Deres ref.:	Vår ref 2021/563-2	Arkiv nr	Saksbehandler Anne Britt Ottøy	Dato 11.01.2021
-------------	-----------------------	----------	-----------------------------------	--------------------

Uttale til forslag til detaljregulering for fast bru til Storøy - Torvastad - 140/26 m.fl. - Karmøy kommune - Rogaland fylke

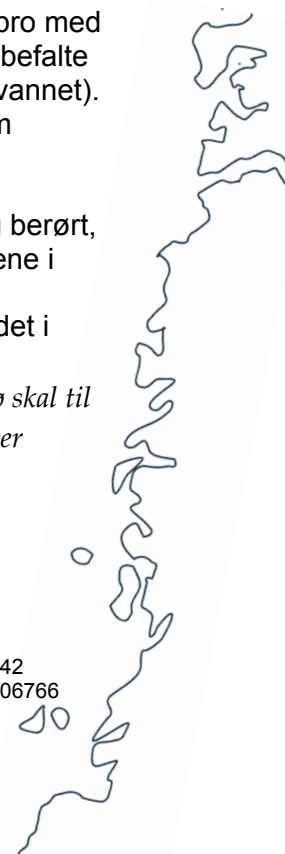
Fremlagt planforslag legger til rette for at dagens vippebro kan erstattes med fast bro med en fri seilingshøyde på min. 12 meter ved HAT (høyeste astronomiske tidevann) i en bredde på min. 12 meter. Det positive med eksisterende vippebro er at den ikke har høydebegrensning i opp vippet posisjon. Dessverre har vippebroen i perioder hatt en rekke driftsstanser som har gått utover sikkerheten og fremkommeligheten til de sjøfarende. Når broklaffen har blitt liggende nede har farvannet en høydebegrensning på 2,7 meter, og alternativ seilas er både lenger og mer eksponert. Dette har gått særlig utover rutetrafikk og næringsvirksomhet, som ved normal drift av broen benytter dette farvannet flere ganger om dagen. Til tross for begrensning i høyde vil det etter Kystverket vurdering være den sikreste og mest forutsigbare løsningen for brukerne av bileden at det etableres fast bro med tilstrekkelig høyde.

Vi har tidligere avklart at fartøyene i Røvørsambandet vil kunne passere under en bro med foreslått seilingshøyde. Vi minner om at vi i vår uttale til oppstart av planarbeidet anbefalte at planforslaget blir gjort kjent for de som blir berørt av endringene (brukerne av farvannet). Karmøy kommune vil da gjennom høring av planforslaget få høringsuttalelser på om foreslått seilingshøyde er tilstrekkelig for hovedtyngden av brukerne av farvannet.

Det er viktig at anleggsfasen planlegges slik at ferdselen i farvannet blir minst mulig berørt, samt at det sikres at utfylling fra land ikke endrer strømforholdene og dybdeforholdene i seilingsløpet.

Av hensyn til viktigheten av fremkommeligheten i seilingsløpet (hovedsakelig Ferdsl 1 & 2) har Kystverket fagligråd om at siste setning i § 24 endres til «*Utfylling, bøyer og andre tiltak som kan hindre ferdselen tillates ikke etablert innenfor ferdselsområdet*».

Vi gjør oppmerksom på at ved behandling av søknad om oppføring av bru i medhold av lov om havner og farvann vil Kystverket blant annet fastsette krav til seilingsrektangel og merking av seilingsløpet for dag- og nattseilas.
